PROTOKÓŁ STANU TECHNICZNEGO Nr

CYSTERNA PALIWOWA-DYSTRYBUTOR 4,5M3 NA SAMOCHODZIE STAR-266 /CD-5W/
nr rej. UE 03805, nr VIN 7420252, nr silnika 43162, rok produkcji 1988 r,
JIM 2320PL0066822, IM:606217

Wojskowy Dozór Techniczny Delegatura w Krakowie
Protokół numer WDT226/2020/10/15/1 z badania
cysterny/opakowania/DPPL do przewozu materiałów niebezpiecznych**

Szkic uszkodzeń zbiornika cysterny

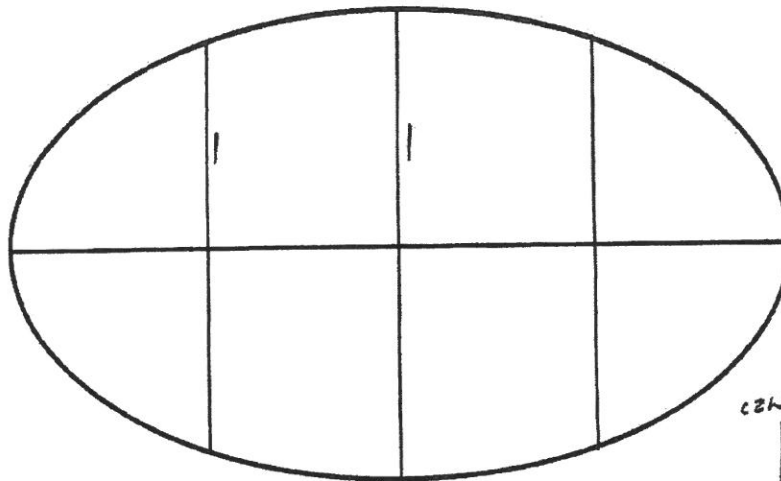
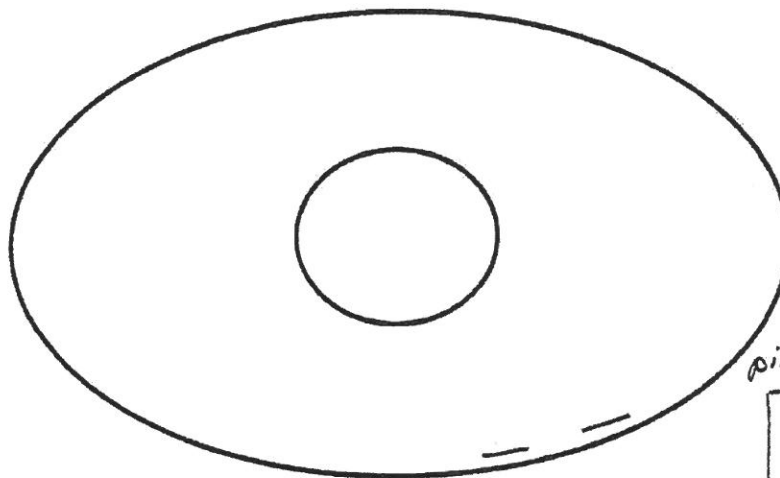
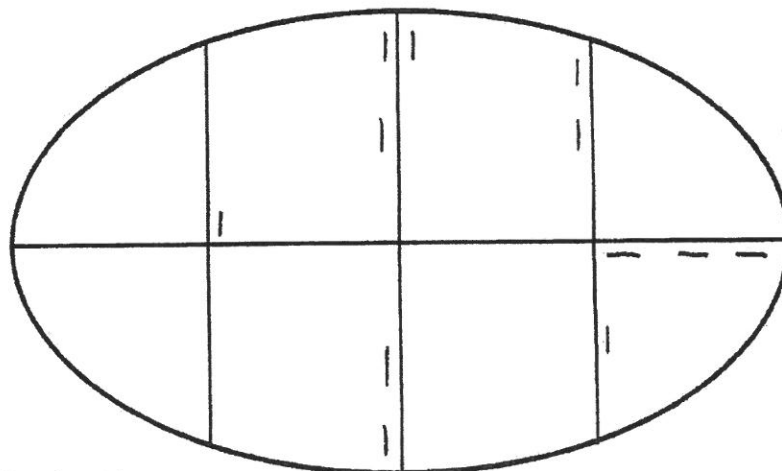
1. W trakcie rewizji wewnętrznej stwierdzono pęknięcia spoin łączących wzmocnienia z dennicami przednią i tylną, falochronu z płaszczem zbiornika oraz dwie spoiny łączące zbiornik ze wzmocnieniem do mocowania zbiornika do ramy pojazdu. W załączeniu szkic uszkodzeń.
2. Stwierdzono osad w dolnej części zaworu dennego, zaleca się oczyszczenie zaworu dennego z zanieczyszczeń.
3. Wykorzystano latakę nr WDT 79/2/20.
4. W przypadku podjęcia decyzji o naprawie spoin, powinien ją wykonać zakład uprawniony, na postawie dokumentacji uprzednio uzgodnionej z Wojskowym Dozorem Technicznym Delegatura w Krakowie.
4. Po wykonanej naprawie, w celu uzyskania decyzji zezwalającej na eksploatację należy przeprowadzić badanie doraźne w zakresie badania okresowego.

*Prawa strona
czarna spoina od tyłu*

*Lewa strona
pięta spoina z przodu*

Szkic uszkodzeń zbiornika cysterny

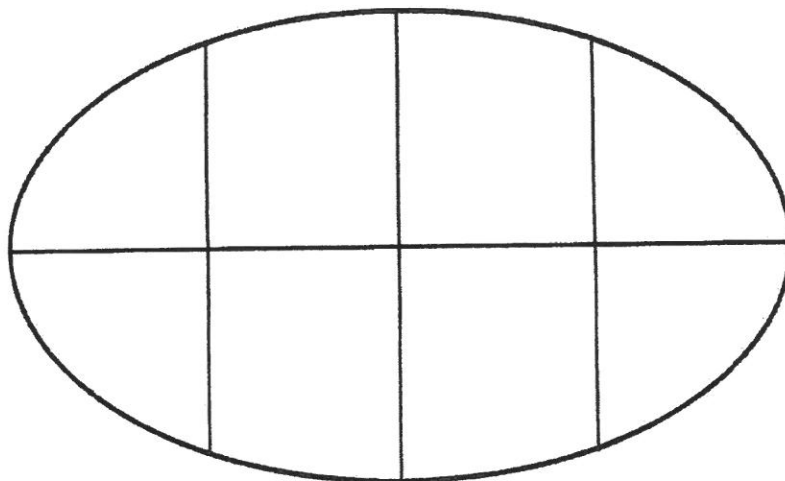
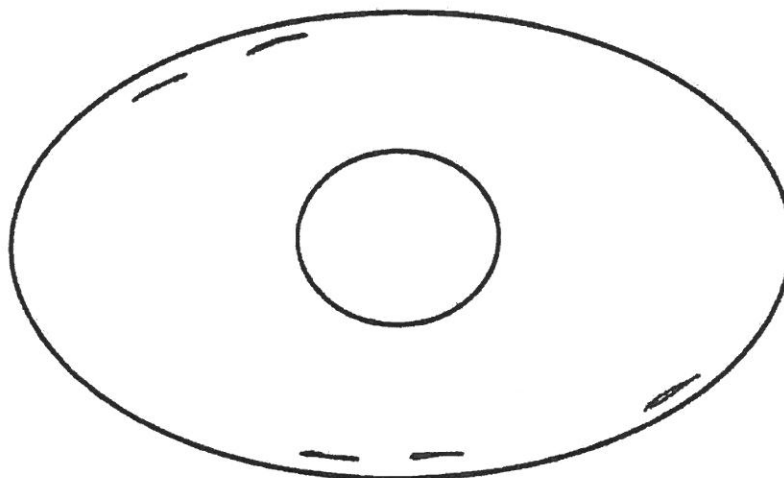
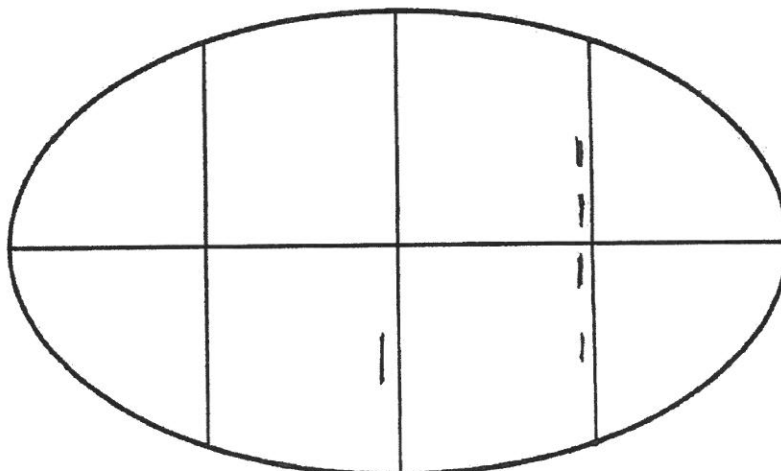
3. Opis stanu technicznego sprzętu (urządzenia): Sprzęt etatowy klog/btech
W trakcie rewizji wewnętrznej stwierdzono pęknięcia spoin łączących wzmocnienia z dennicą tylną oraz falochronu z płaszczem zbiornika.
Naprawa bieżąca na podstawie protokołu WDT 226/2020/10/15/3 z dnia 15.10.2020 r.
